Mission régionale d'autorité environnementale

**Avis délibéré sur les projets éolien et solaire de la Haute Voie
à Loisy-sur-Marne et Maison-en-Champagne (51)
portés respectivement par les sociétés SAS Éoliennes de la Haute Voie
et SAS Solaire de la Haute Voie
filiales des sociétés
BayWa r.e France SAS et C4B Finance Holding GmbH**

n°MRAe 2021APGE93

Figure 4 : Projet éolien

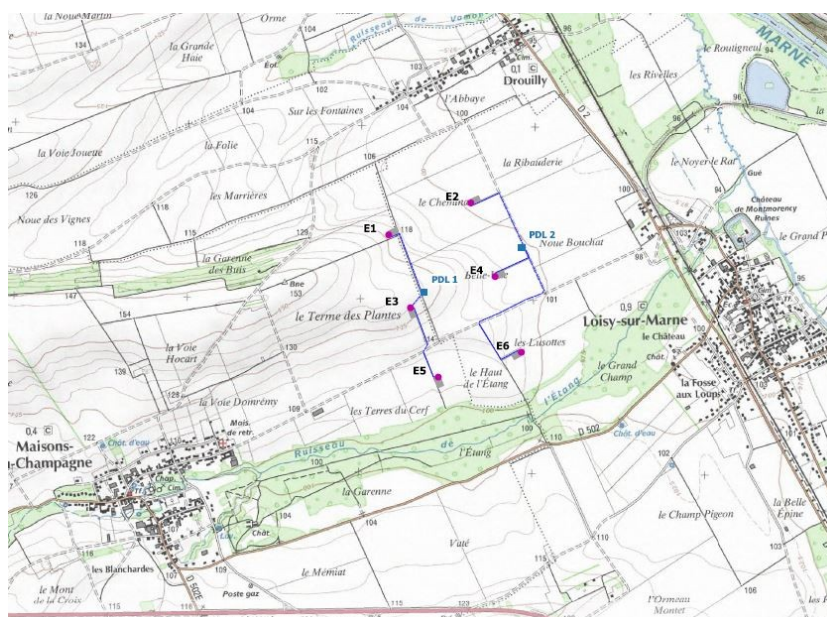
L'Ae, au-delà du non-respect de la distance d'éloignement de 200 m des boisements et de la présence d'éoliennes dans un couloir de migration de chauves-souris selon le SRE (cf § 2.2. suivant), n'a pas d'autres observations sur l'articulation du projet avec les documents de planification.

- **présenter une véritable étude de solutions de substitution au sens de l'article R.122-5-II-7° du code de l'environnement pour les deux composantes du projet ;**
- **lors de la finalisation du projet avant travaux, positionner les divers équipements au regard des performances des meilleurs standards techniques du moment, en termes d'efficacité énergétique mais aussi de moindres nuisances occasionnées ;**
- **supprimer les éoliennes (E5 et E6) implantées à moins de 200 m des boisements.**

Figure 16 :
Localisation du projet par rapport aux couloirs migratoires des chiroptères

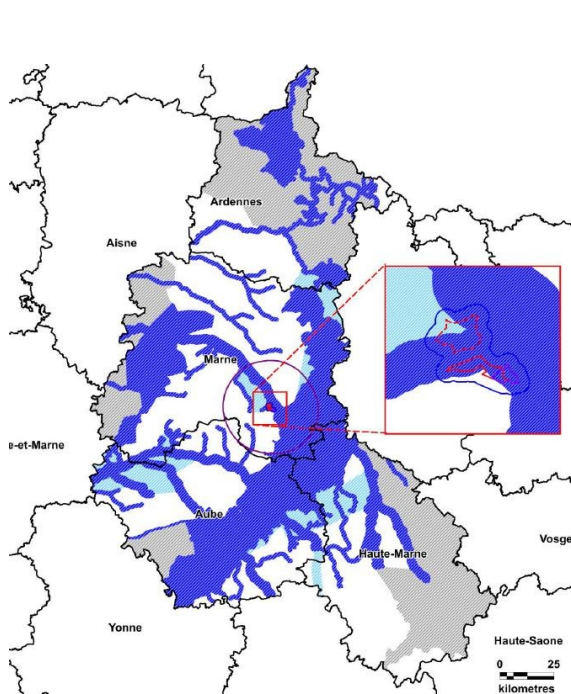
L'Ae rappelle que le projet est implanté dans une zone à enjeux forts pour les chiroptères et que les éoliennes E5 et E6 sont implantées respectivement à 115 m et 158 m des lisières de bois, soit à moins de 200 m des lisières de bois contrairement à ce que préconise le SRE de l'ancienne région Champagne-Ardenne, ce qui accroît d'autant plus le risque d'impact sur les chiroptères.

L'Ae rappelle sa recommandation au pétitionnaire éolien de supprimer les éoliennes (E5 et E6) implantées à moins de 200 m des boisements.

Figure 17 :
Localisation du projet par rapport aux enjeux chiroptériques

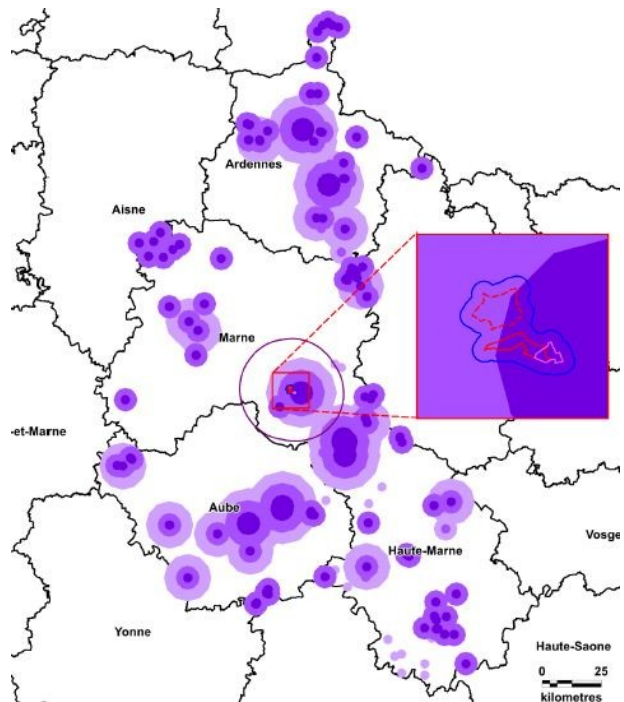
L'Ae regrette que ces écoutes aient été réalisées dans la ZIP sud qui n'est plus concernée par le projet éolien et déplore l'absence d'écoutes en continu dans la ZIP nord. L'Ae note que l'exploitant envisage de les réaliser dès la mise en service du parc dans le cadre des suivis environnementaux et qu'il envisage d'ajuster les mesures de réduction en fonction des résultats des suivis.

L'Ae recommande aux pétitionnaires de compléter leur dossier par un meilleur état des lieux concernant les chauves-souris notamment en réalisant des écoutes en continu au niveau de la ZIP nord.

Figure 28 : Encerclement depuis la commune de Pringy

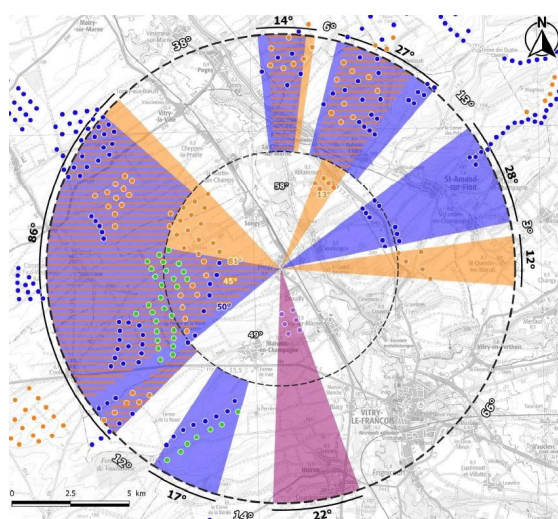
L'Ae note que le projet contribue à diminuer l'espace de respiration pour plusieurs villages et en particulier pour Maisons-en-Champagne dont la valeur d'angle maximal sans éolienne de 117° est en deçà du seuil d'alerte.
